## Beoordeling Parallelweg te IJsselmuiden

<b>Aan:</b>	Bert Lowijs, Lowijs advies
<b>Van:</b>	Jarno Brouwer, BonoTraffics bv
<b>Betreft:</b>	Beoordeling huidige en toekomstige situatie Parallelweg te IJsselmuiden
<b>Projectnummer:</b>	BT-LOW-12-001
<b>Datum:</b>	12 september 2012

### **Foto's huidige situatie Parallelweg**

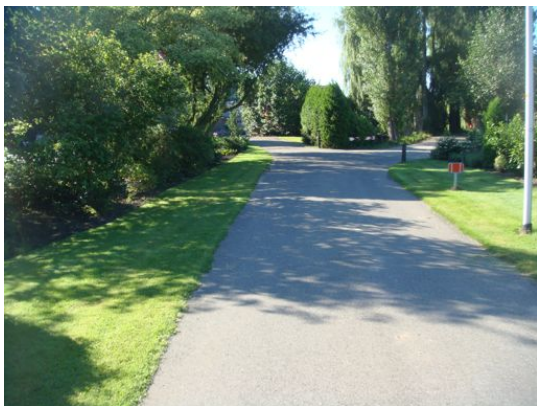
wegbreedte van 3,1 meter sprake is van een minimale maat en dat bij het passeren van voertuigen bij een dergelijke minimale maat altijd gebruik moet worden gemaakt van de berm, ook wanneer (brom)fietsers en personenauto's elkaar moeten passeren. De aanwezige uitritten kunnen echter wel gebruikt worden als passeermogelijkheid.

### Ontwerp Rombou verlengde Parallelweg

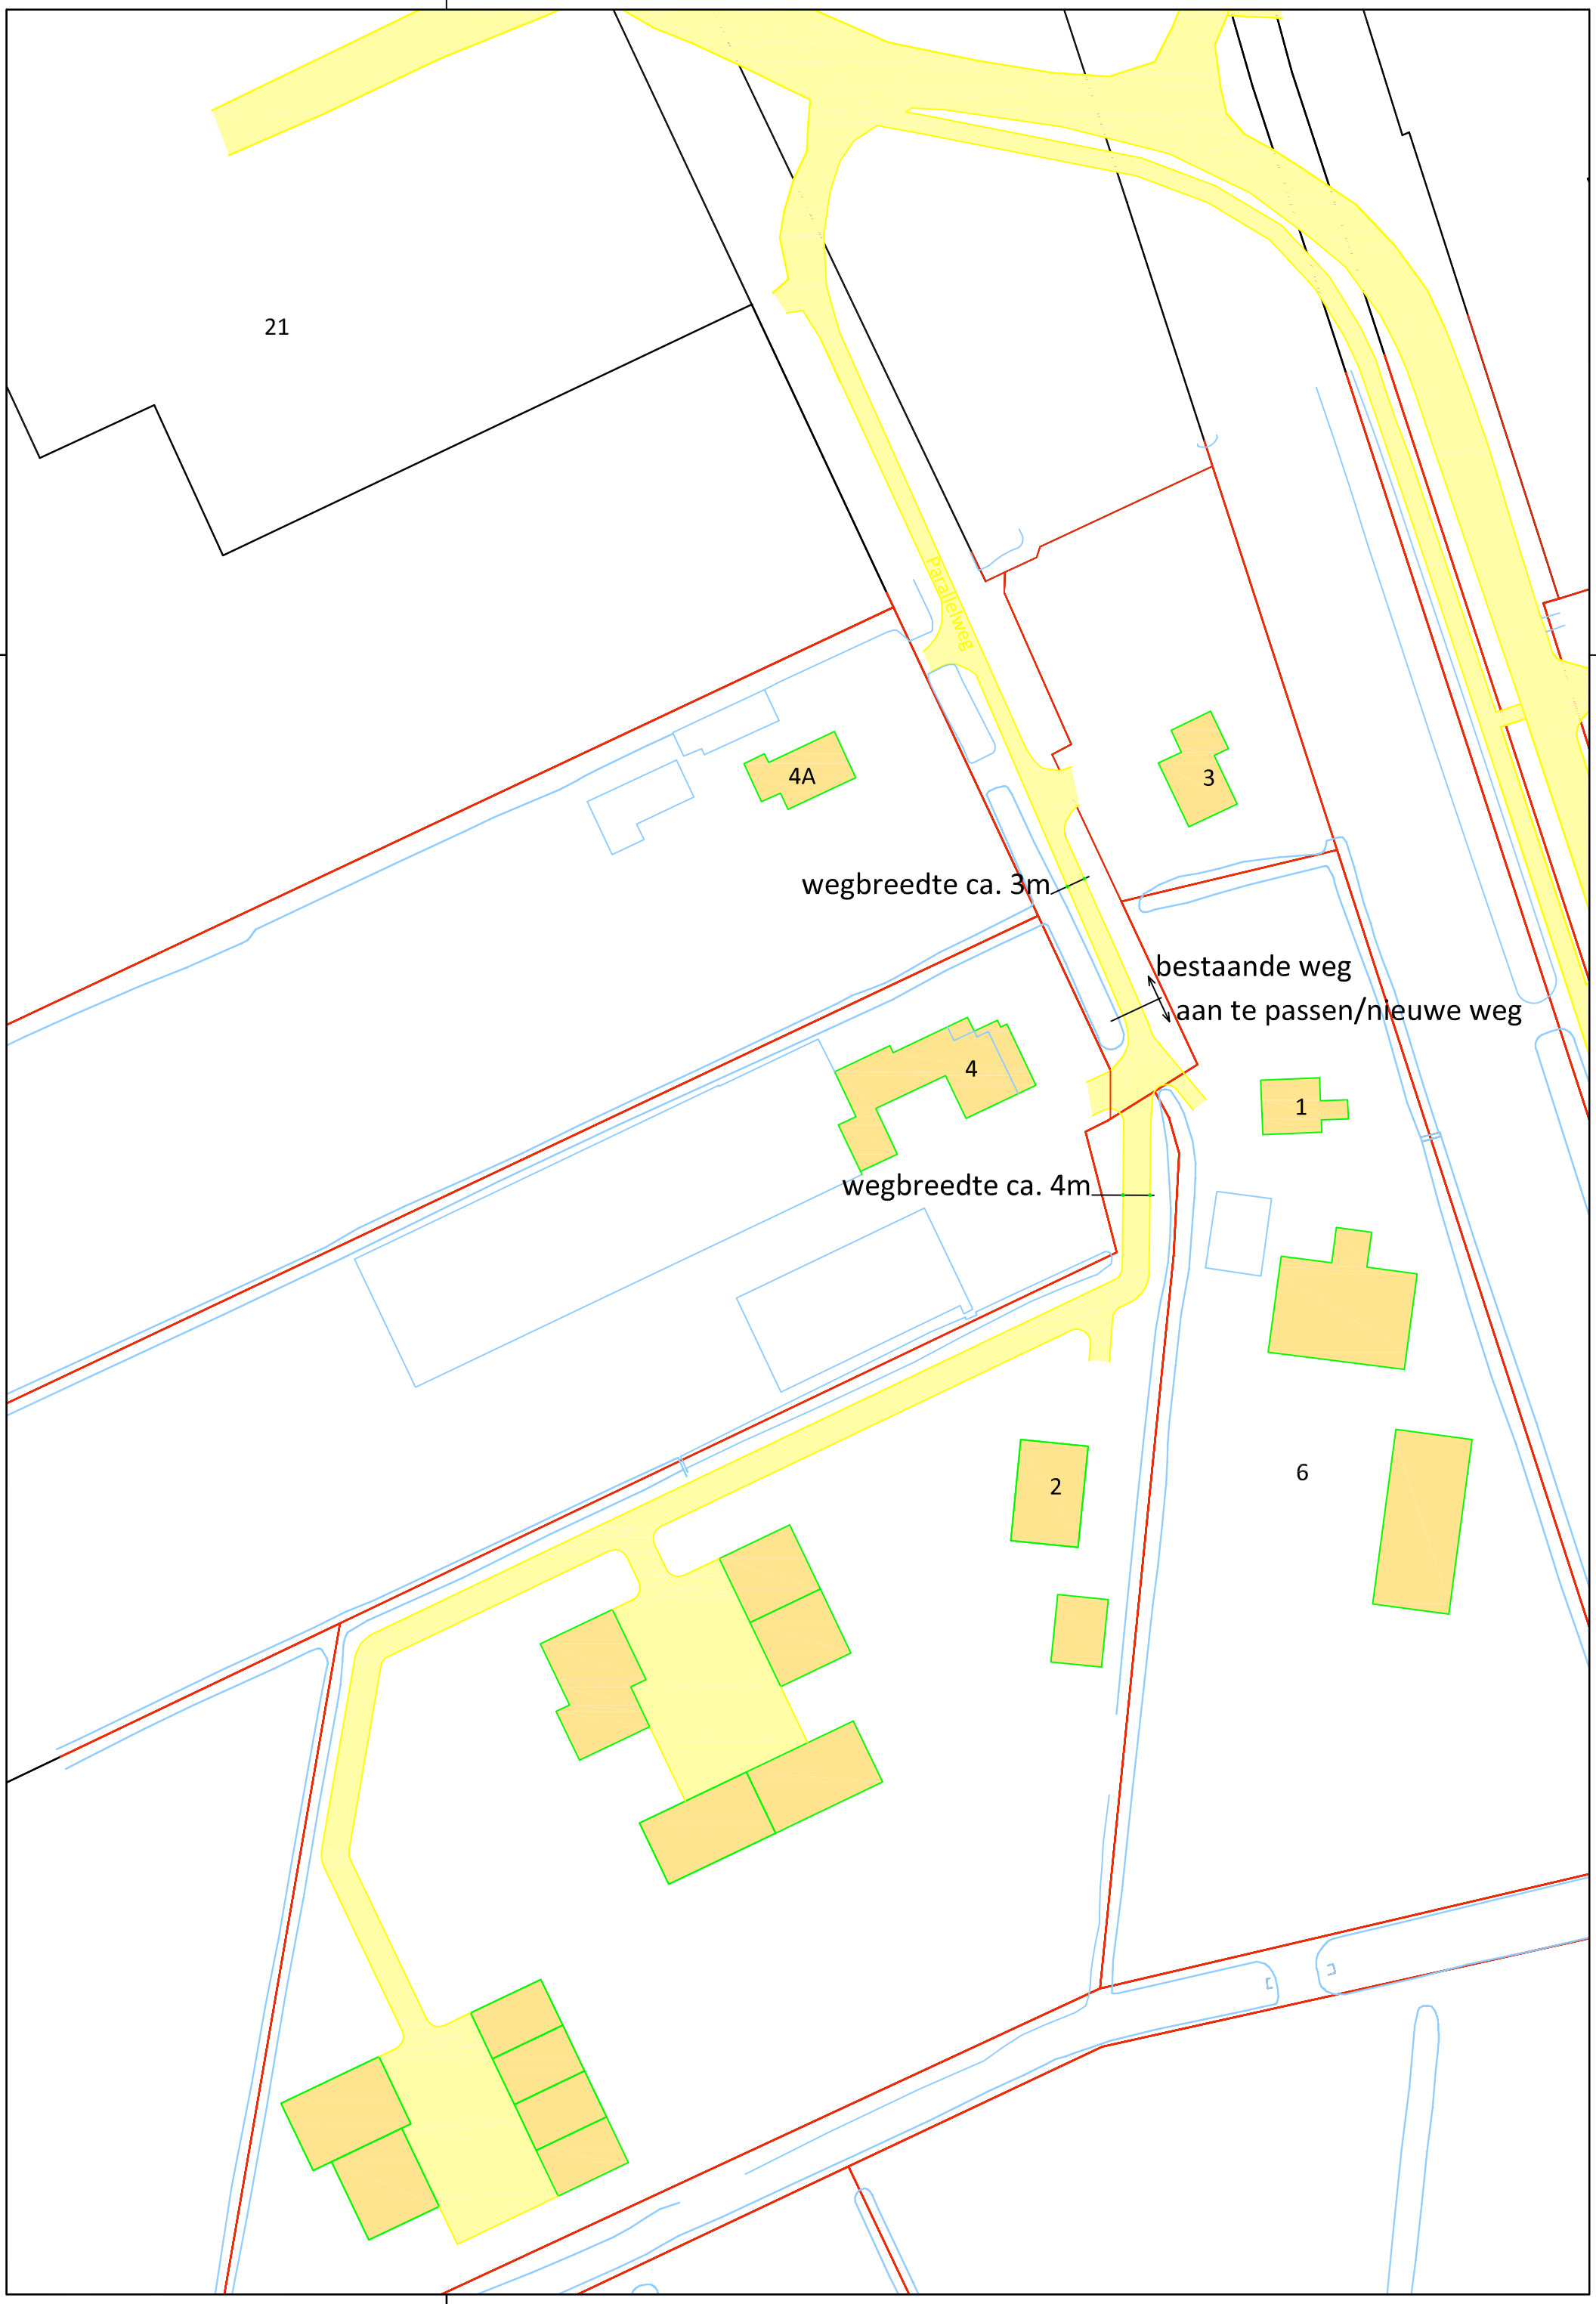
Op basis van de landelijke CROW richtlijnen (zie 2.3, tabel 1) kan bij een intensiteit onder de 300 motorvoertuigen per dag, volstaan worden met een minimale wegbreedte van 3,0 meter. In het ontwerp van Rombou is een wegbreedte van 4,0 meter aangegeven. Bij een wegbreedte van 3,0 meter moet bij het passeren echter altijd gebruik worden gemaakt van de berm, ook wanneer een (brom)fietser en personenauto elkaar passeren. Het is dan ook niet verstandig bij een nieuwe situatie te kiezen voor een minimale maat. De landelijke CROW richtlijnen geven aan dat voor een erftoegangsweg met een dergelijk lage intensiteit, een wegbreedte van 3,5 meter een normale maat is. Bij het breder worden van de weg, zal bij een lage intensiteit de snelheid van het verkeer toenemen. Doordat de rechtstand van de verlengde Parallelweg kort is (ca. 100 meter), zal de iets bredere wegbreedte niet leiden tot hard rijdend verkeer. Doordat bij een wegbreedte van 4,0 meter ook twee personenauto's elkaar met gepaste snelheid kunnen passeren, zonder daarbij gebruik te hoeven maken van de berm, wordt berm schade verder tot een minimum beperkt. Kort samengevat volstaat in het geval van de verlengde Parallelweg een wegbreedte van 3,00 meter, is een wegbreedte van 3,50 meter een normale maat, maar ook een wegbreedte van 4,00 meter levert in het geval van de Parallelweg geen problemen op. De aangegeven wegbreedte van 4,0 meter kan dan ook volstaan voor de verlengde Parallelweg.

Het ontwerp van Rombou, zoals weergegeven in bijlage 2, is verder beoordeeld op verschillende verkeersaspecten. Dit heeft geleid tot een aantal aanpassingen in het ontwerp, welke in bijlage 3 zijn weergegeven. Hieronder zijn de verschillende aspecten toegelicht.

### **Aanpassingen ontwerp Rombou verlengde Parallelweg**

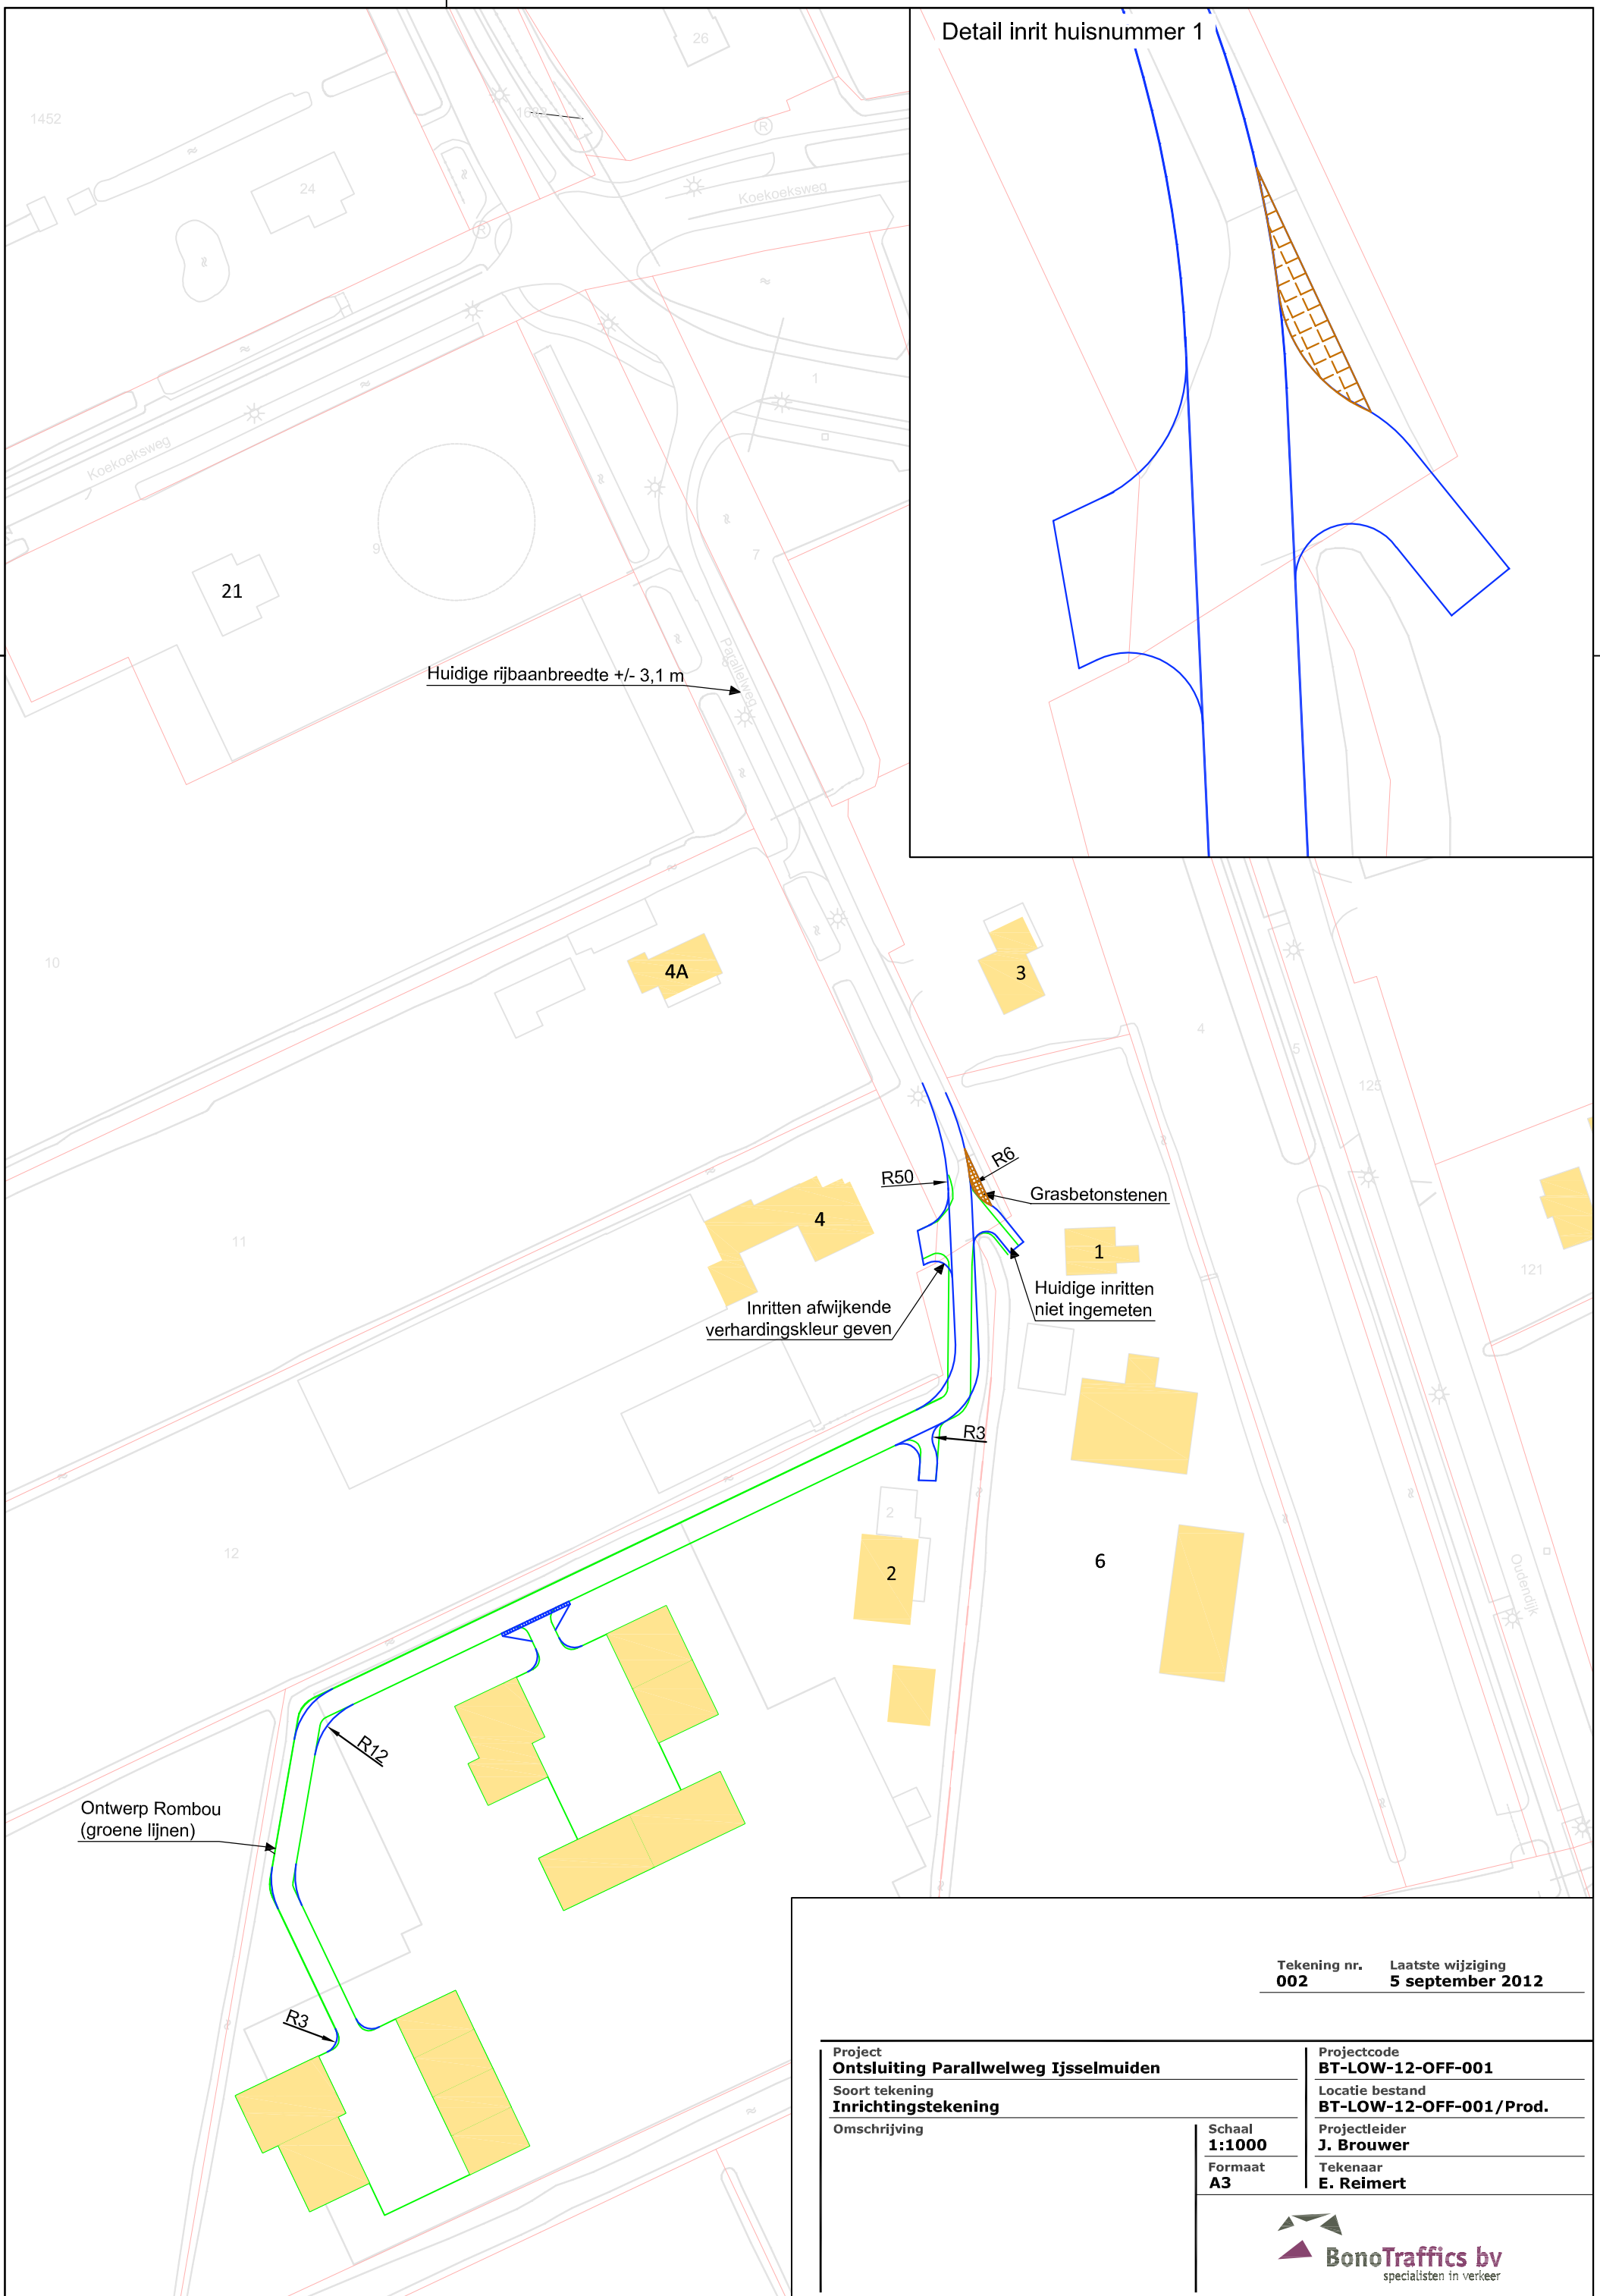
Om verkeer op een normale manier en met gepast snelheid van de weg gebruik te laten maken, zijn ruimere bochtstralen toegepast ( $R=12$ ). In verband met de aanwezig kadastrale grenzen en aanwezig sloten leidt dit er toe dat het gedeelte van de Parallelweg tussen huisnummers 1 en 2 iets wordt opgeschoven in oostelijke richting. Doordat geen gegevens zijn verstrekt omtrent de locaties van de bomen, kan niet worden beoordeeld of dit nadelige consequenties heeft voor het behoud van de aanwezige bomen.

De erfaansluitingen/ uitritten zijn haaks op de Parallelweg aangesloten. Dit heeft als gevolg dat een beter zicht wordt geboden op de Parallelweg en eventueel naderend verkeer eerder en beter wordt opgemerkt. De aansluitingen zijn zo vormgegeven dat net als in de huidige situatie vrachtvoertuigen de erven kunnen bereiken. Om de inrit van huisnummer 1 beter bereikbaar te maken voor een trekker met oplegger, kan een strook grasbetonstenen worden aangebracht. Doordat van de erfaansluitingen/ uitritten geen GBKN gegevens voorhanden waren, zijn deze zo goed als mogelijk in het ontwerp aangegeven. Doordat het eerste woningencluster dicht tegen de weg aan ligt, is het onduidelijk of de aansluiting als zijweg of als uitrit gezien moet worden. Om duidelijkheid te verschaffen in de voorrangregels wordt voorgesteld de aansluiting door middel van een uitritconstructie (uitritblokken) vorm te geven.

Voor de uitritten bij huisnummers 1 en 4 wordt de Parallelweg eerder afgebogen met een ruime bochtstraal ( $R=50$ ), zodat een flauwere bocht ontstaat en de verlengde Parallelweg een natuurlijk verloop van de weg laat zien. De bestaande erfaansluitingen/ uitritten worden op een logische manier op de weg aangesloten. Om het verloop van de weg optimaal zichtbaar te maken, verdient het de voorkeur voor de verharding van de Parallelweg een afwijkende kleur of materiaal toe te passen ten opzichte van de uitritten.
